《武乡县城局部地段控制性详细规划》
A-HD6-09、A-HD10-03、A-HD10-06、
A-HX7-09 地块修改论证报告及修改方案

二〇二六年五月

山西通众地质工程科技有限公司

专家评审意见

05修改前后用地对比图

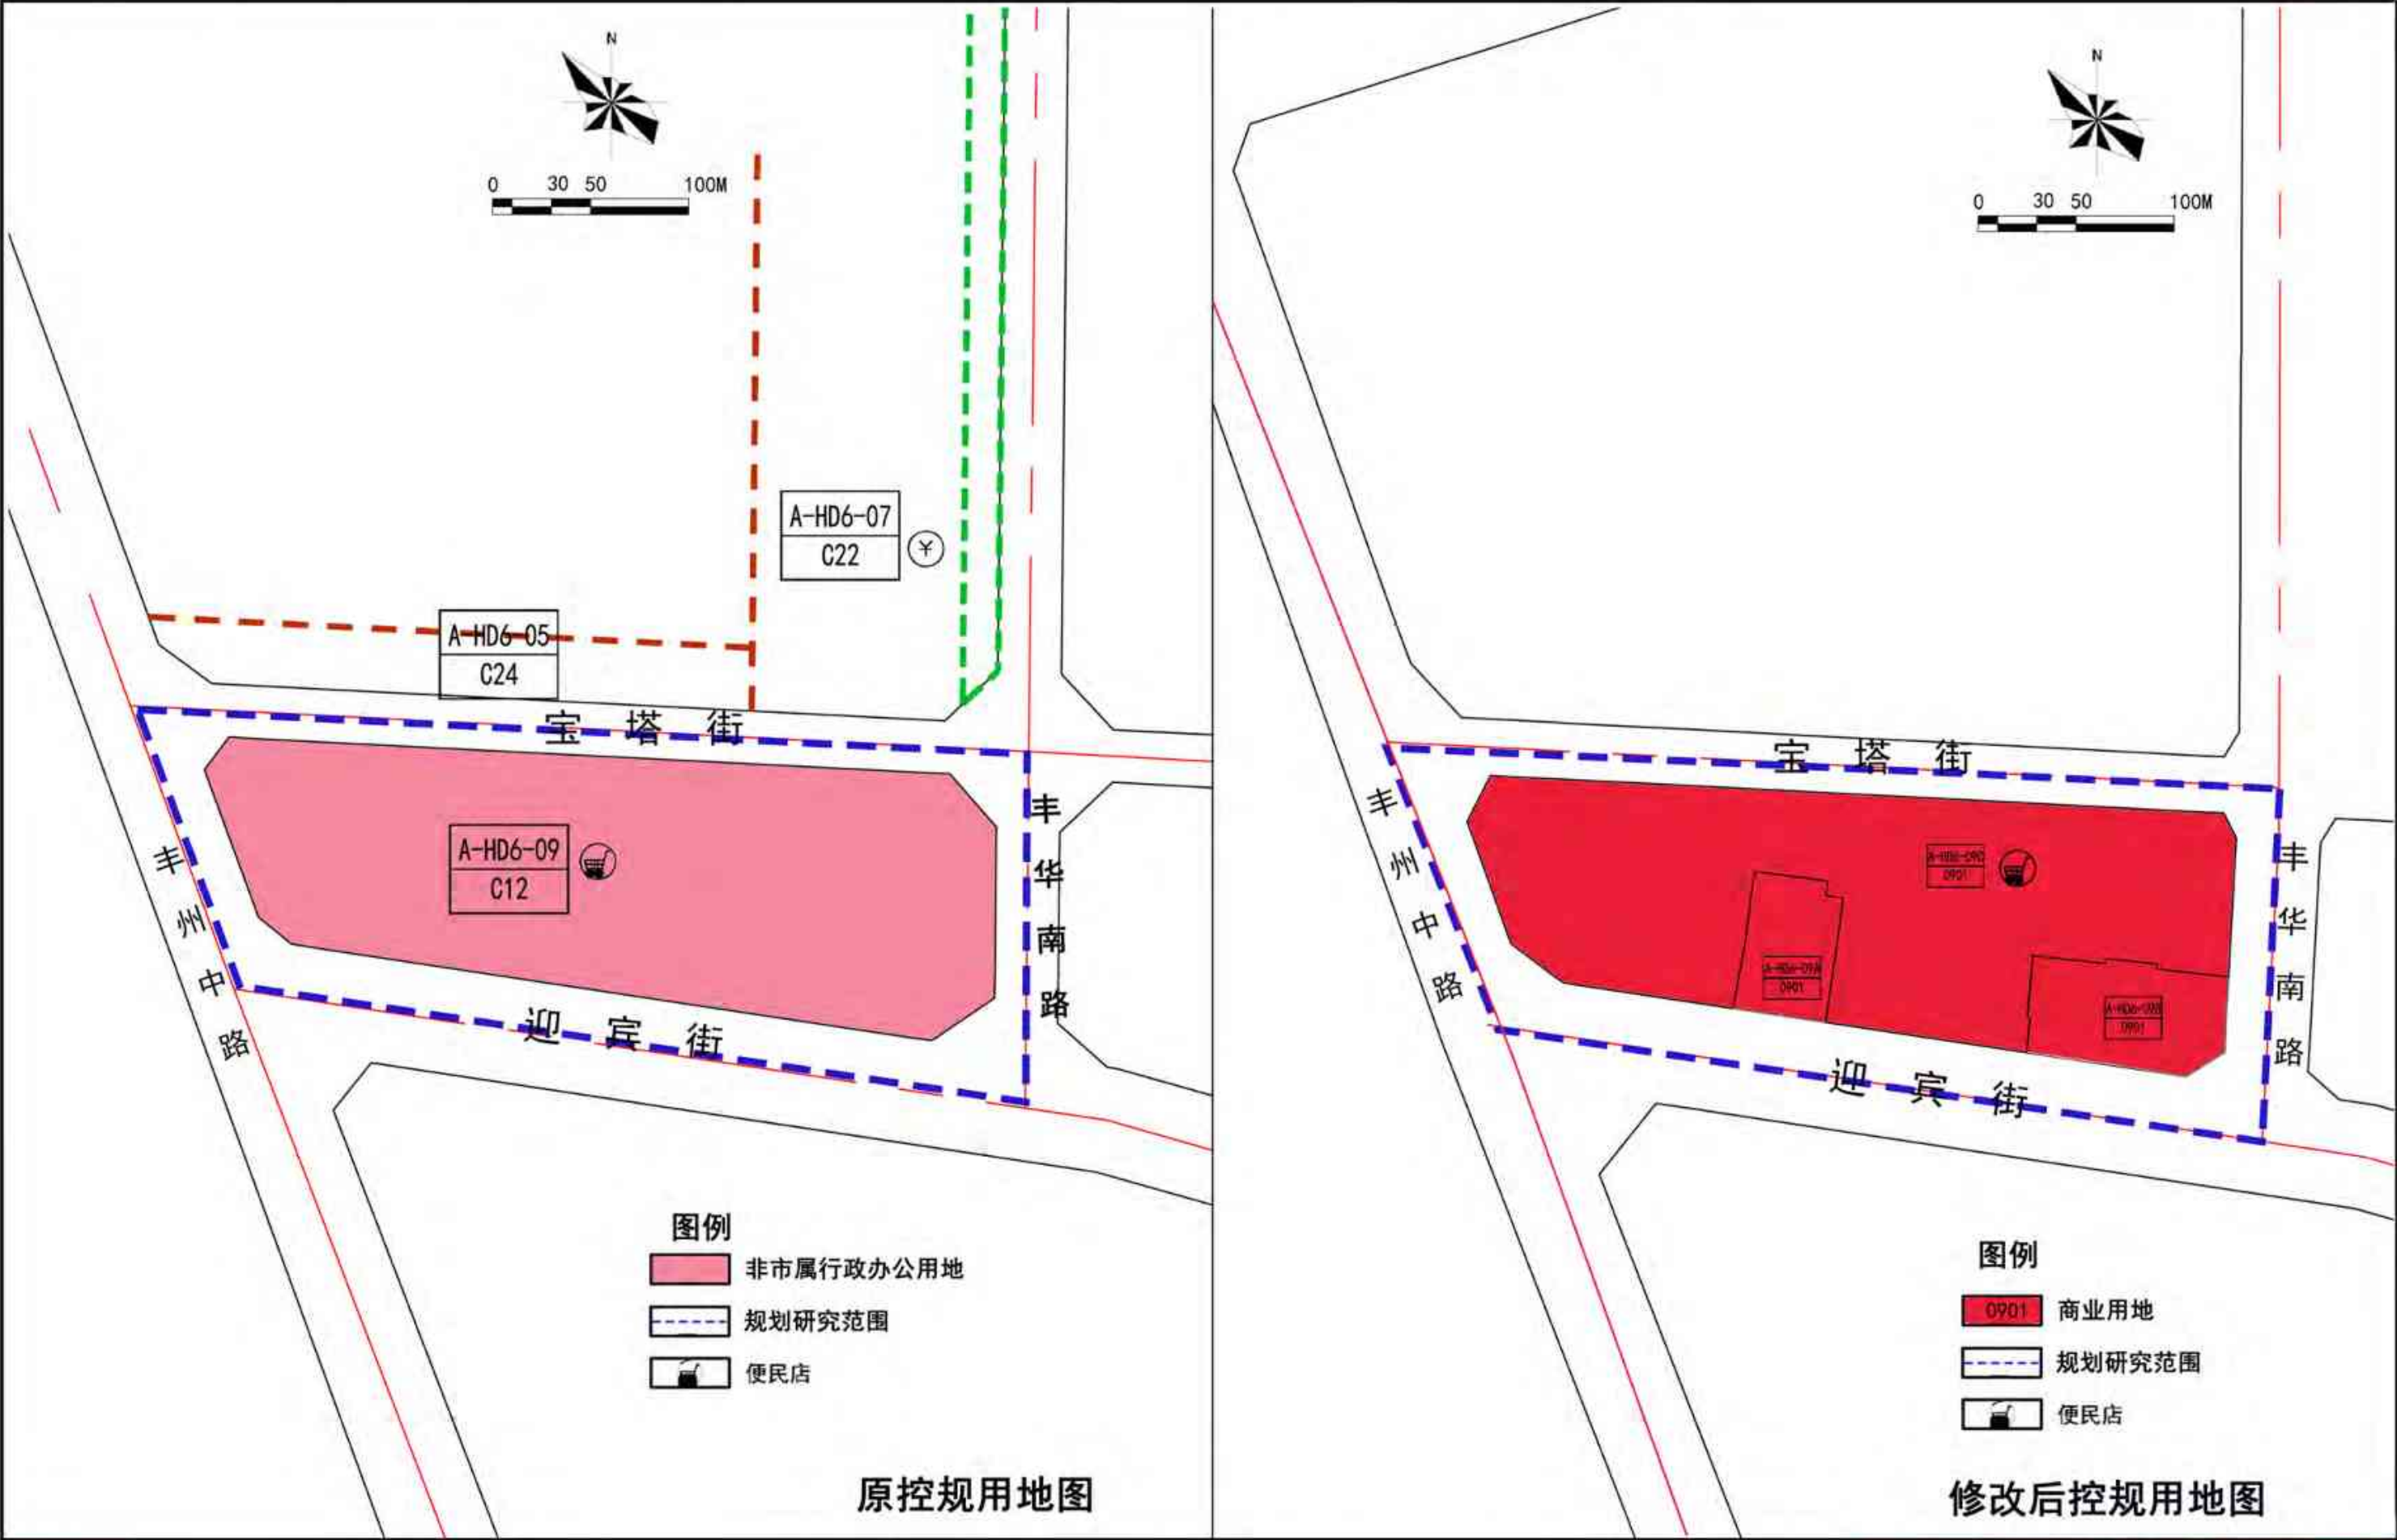
本次控规修改按照实际用地权属和武乡县国土空间规划路网结构，调整 A-HD6-09 地块内部用地边界，将 A-HD6-09 地块修改为 A-HD6-09A、A-HD6-09B、A-HD6-09C，相邻地块用地面积相应调整。

A-HD6-09A 用地面积 1018.29 平方米，用地性质为商业用地（0901）。

A-HD6-09B 用地面积 1591.94 平方米，用地性质为商业用地（0901）。

A-HD6-09C 用地面积 11233.71 平方米，用地性质为商业用地（0901）。

表 4--2 A-HD6-09 地块用地修改前后对比图

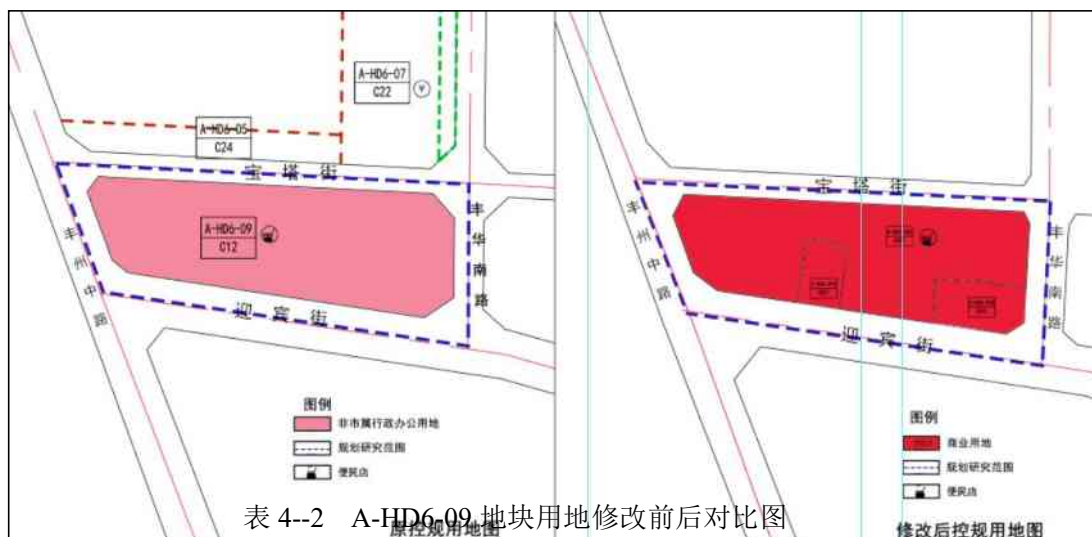
本次控规修改按照实际用地权属和武乡县国土空间规划路网结构，调整 A-HD6-09 地块内部用地边界，将 A-HD6-09 地块修改为 A-HD6-09A、A-HD6-09B、A-HD6-09C，相邻地块用地面积相应调整。

从用地方面比较：修改后 A-HD6-09 总用地面积 13843.94 平方米，较原控规用地面积 14332 减少 488.06 平方米。主要是因为东侧道路丰华巷道路宽度由原控规的 18 米，调整为武乡县国土空间总体规划道路红线宽度为 24 米。

05修改前后用地对比图

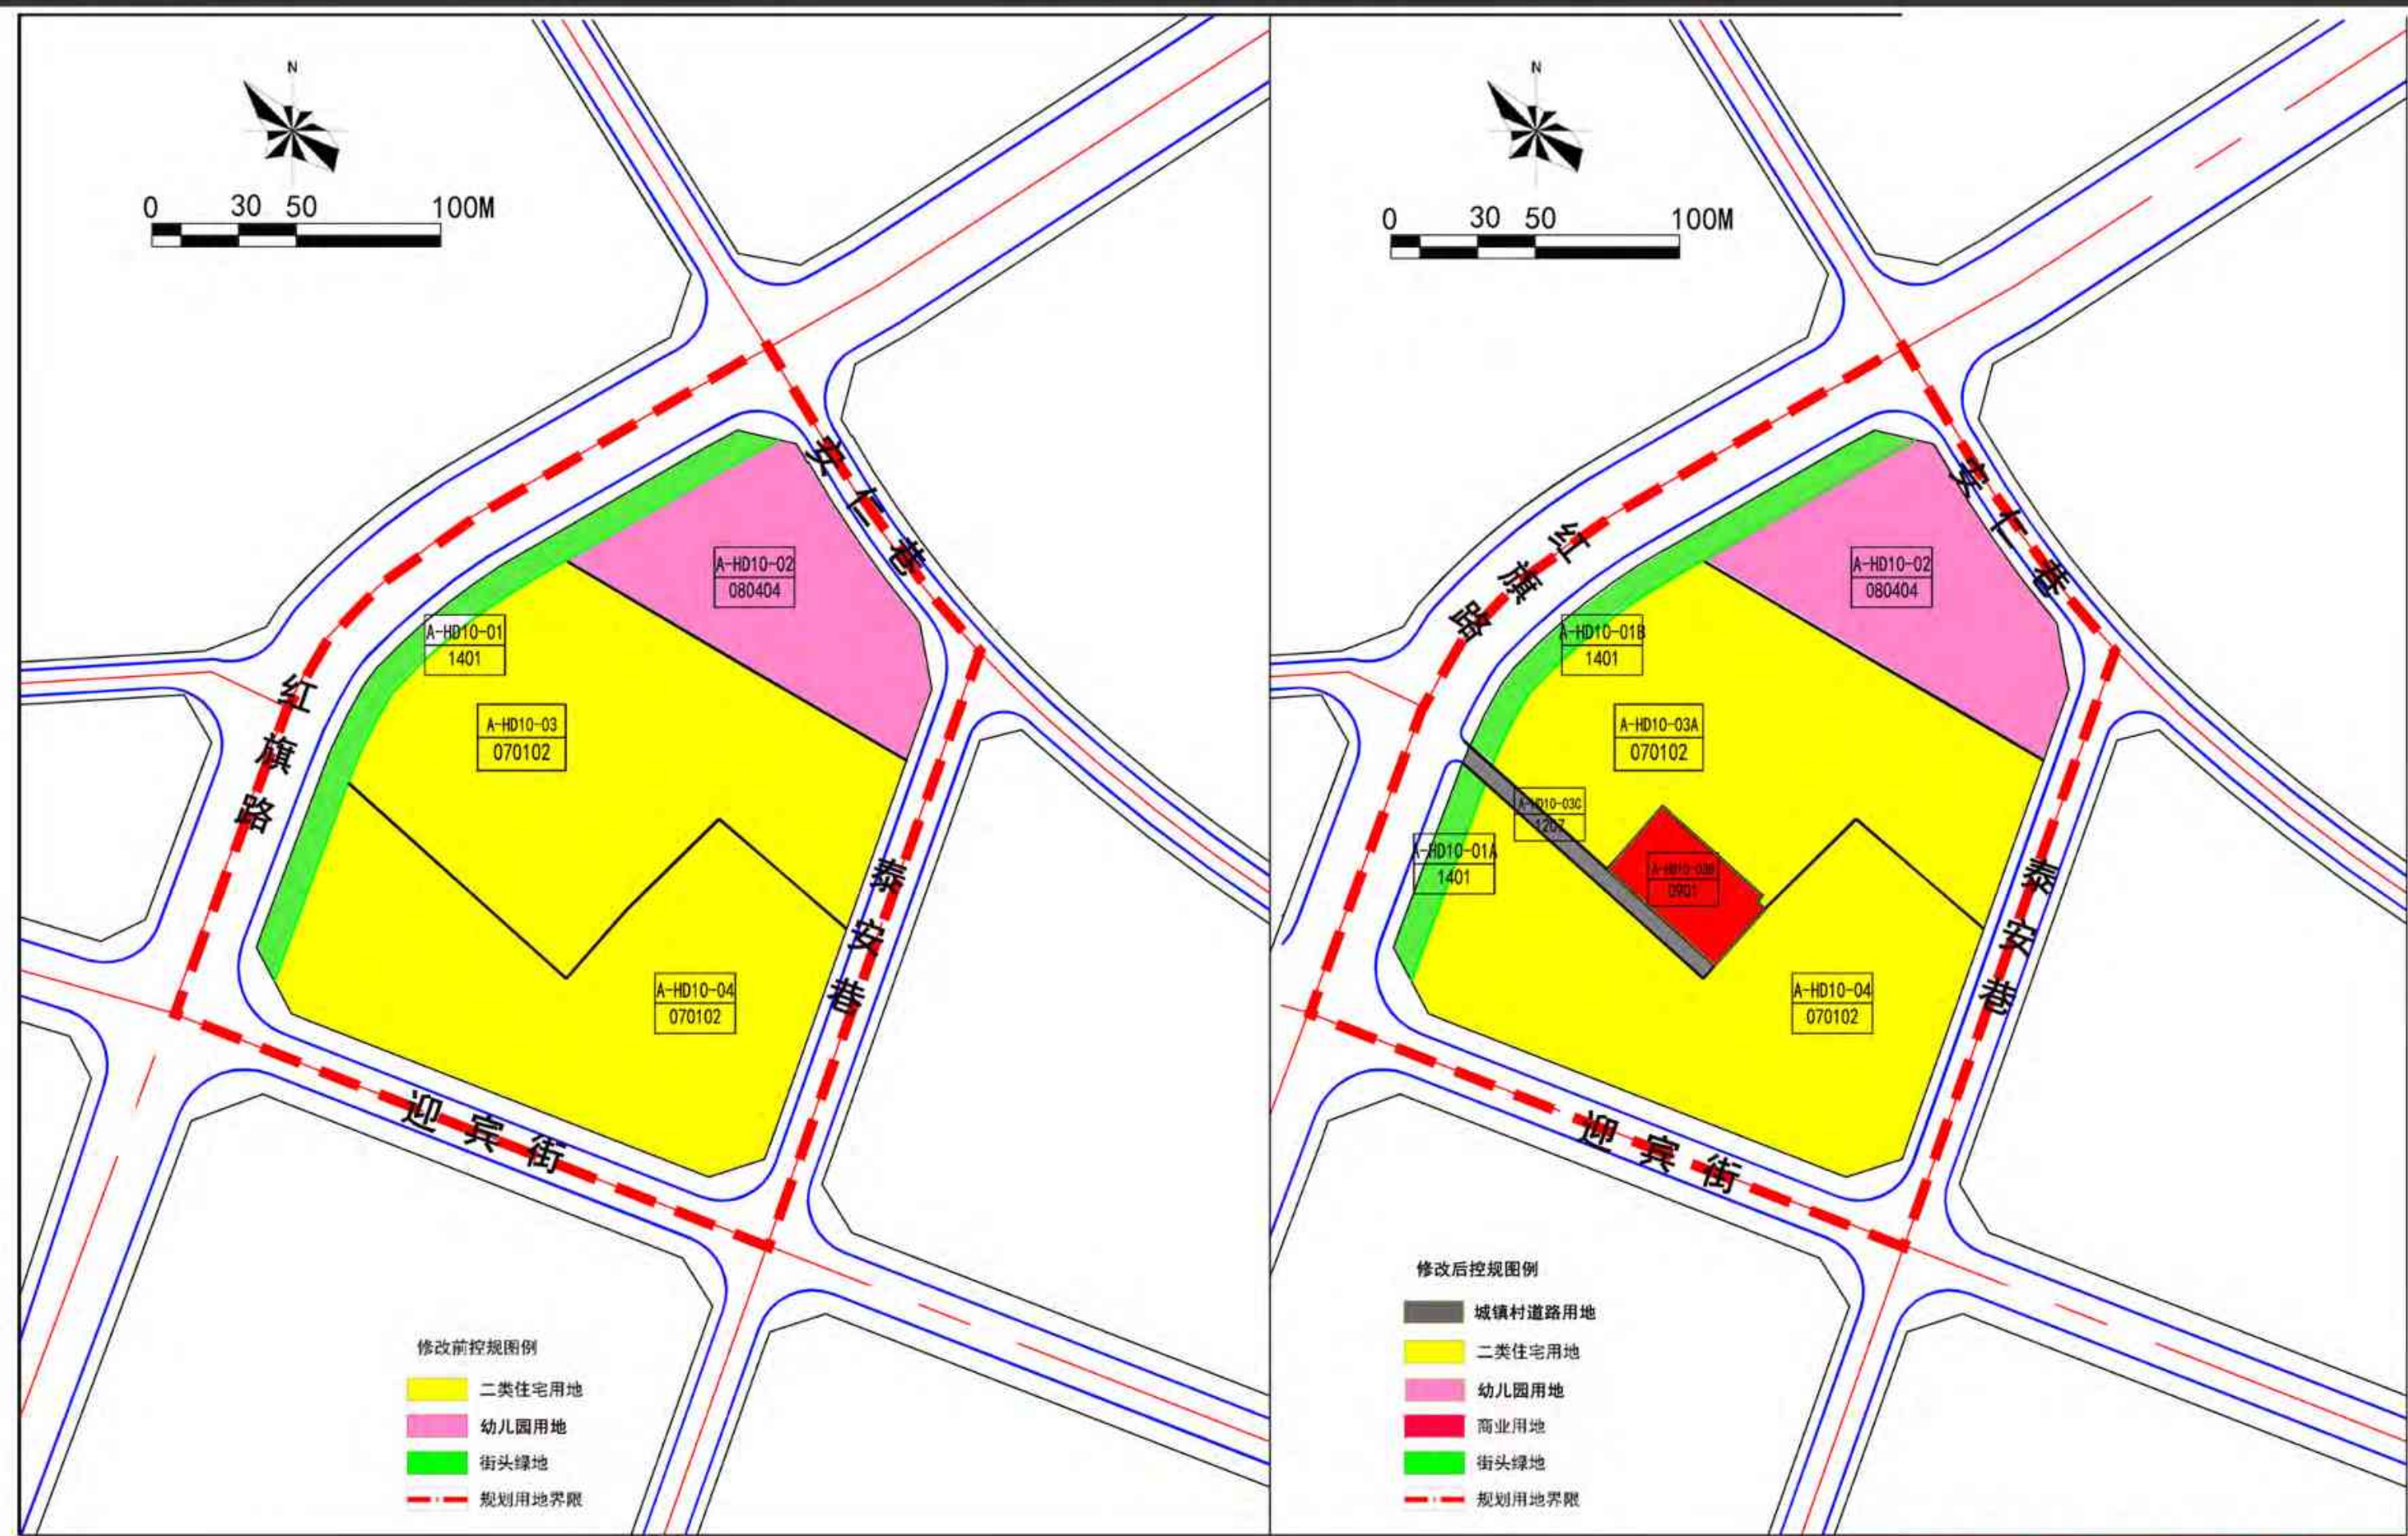
本次控规修改按照实际用地权属和武乡县国土空间规划路网结构，调整 A-HD10-03 地块内部用地边界，将 A-HD10-03 地块修改为 A-HD10-03A、A-HD10-03B、A-HD10-03C，相邻地块用地面积相应调整。

05修改前后用地对比图

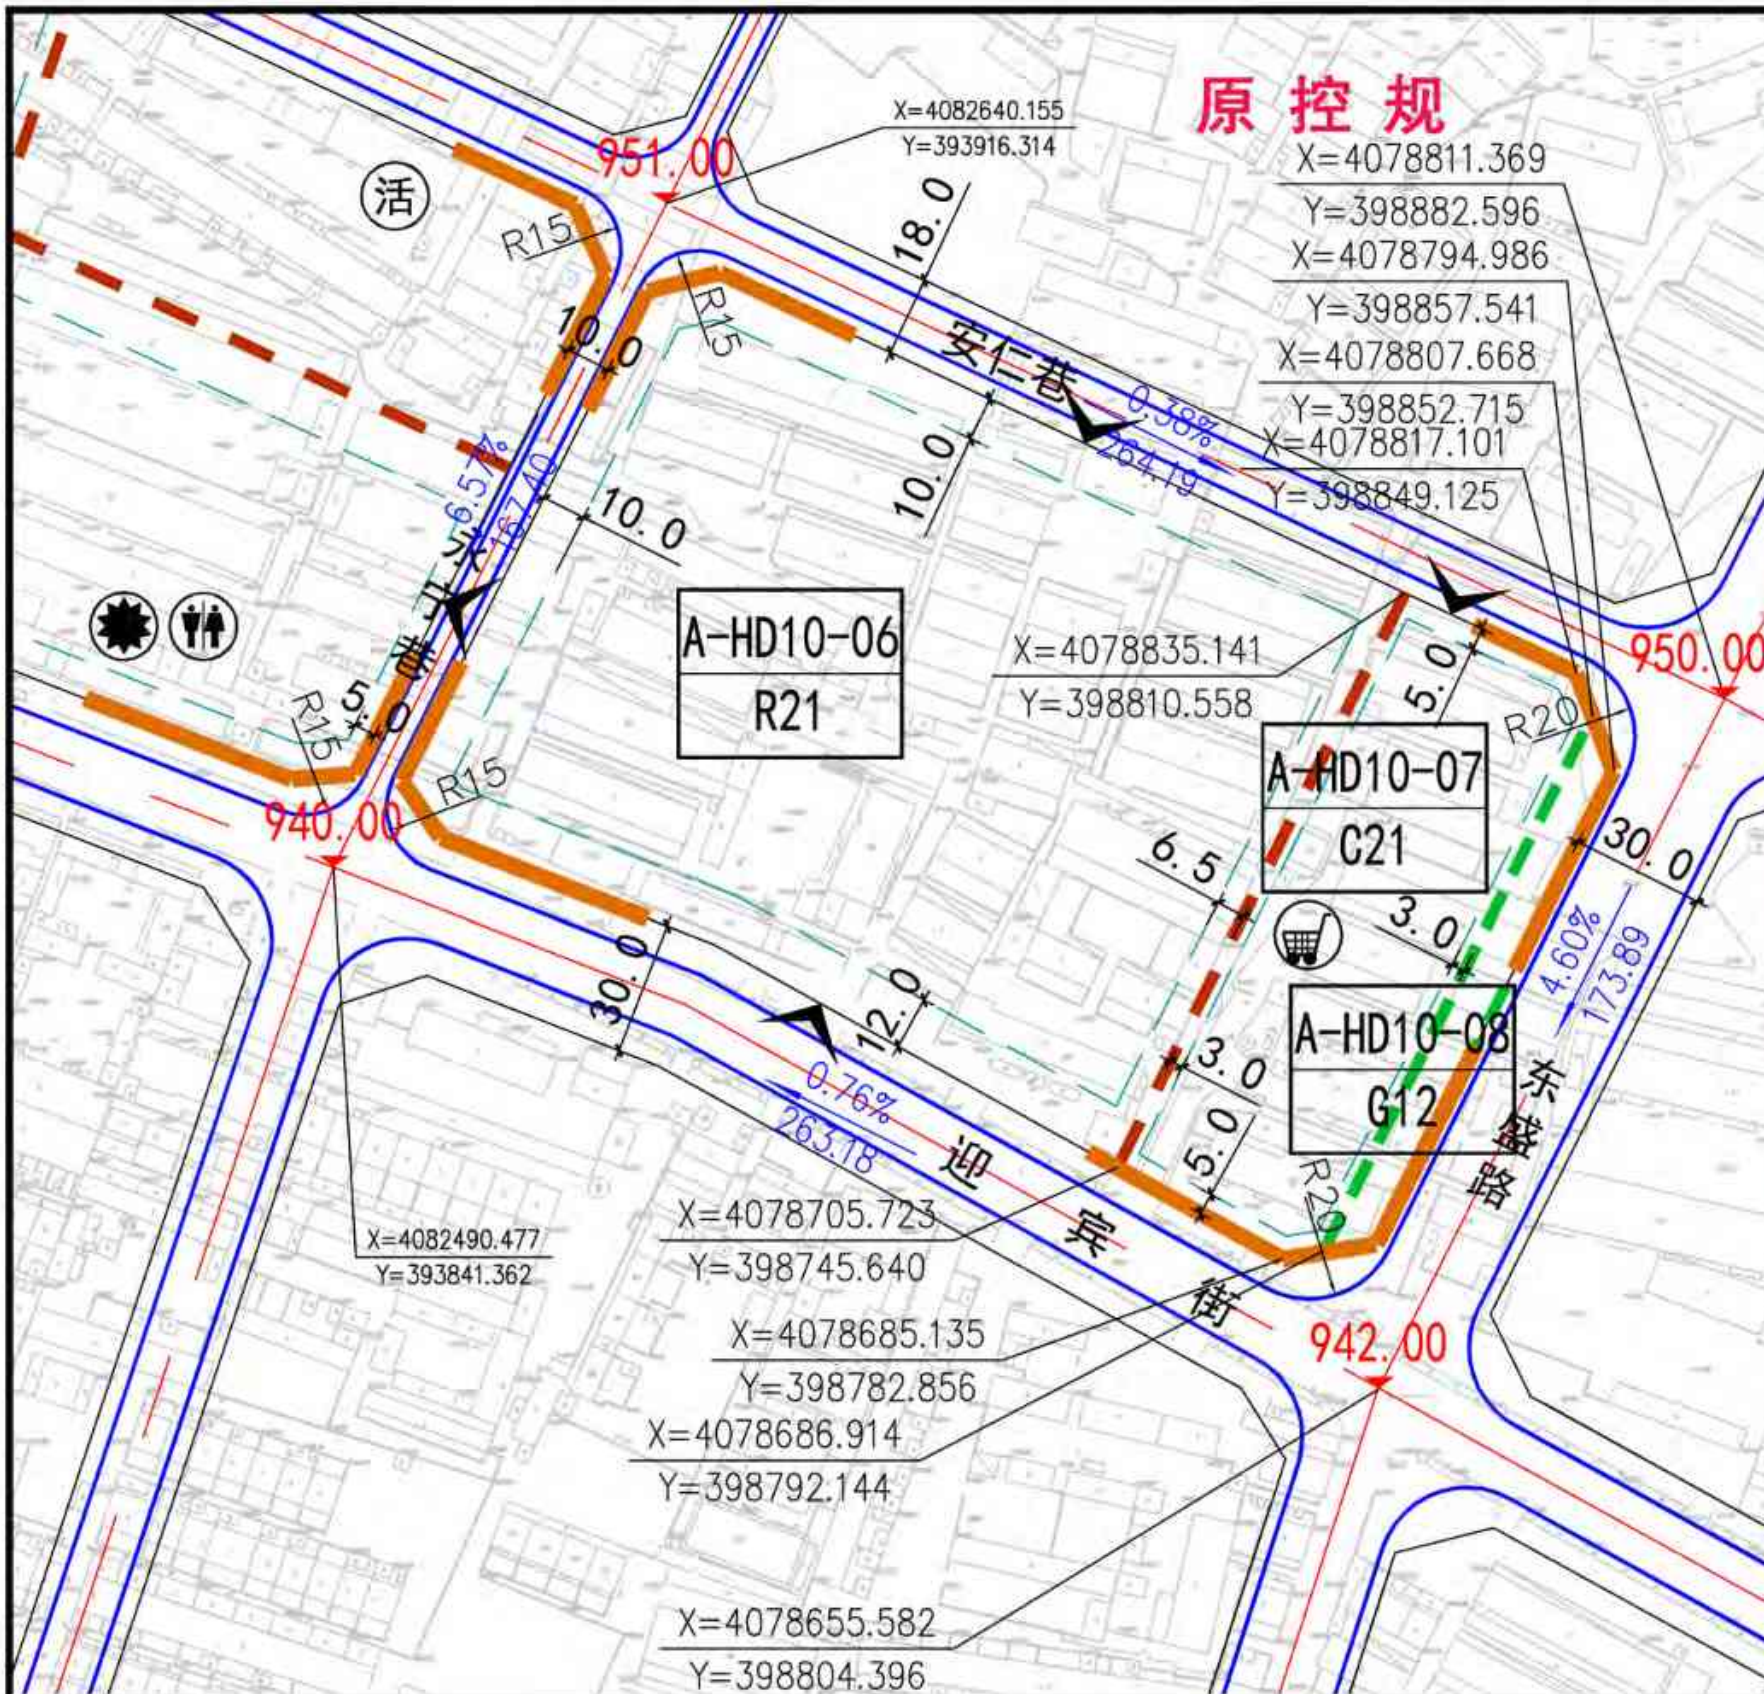
本次控规修改按照实际用地权属和武乡县国土空间规划路网结构，调整 A-HD10-06 地块内部用地边界，将 A-HD10-06 地块修改为 A-HD10-06A、A-HD10-06B、A-HD10-06C、A-HD10-06D、A-HD10-06E，相邻地块用地面积相应调整。
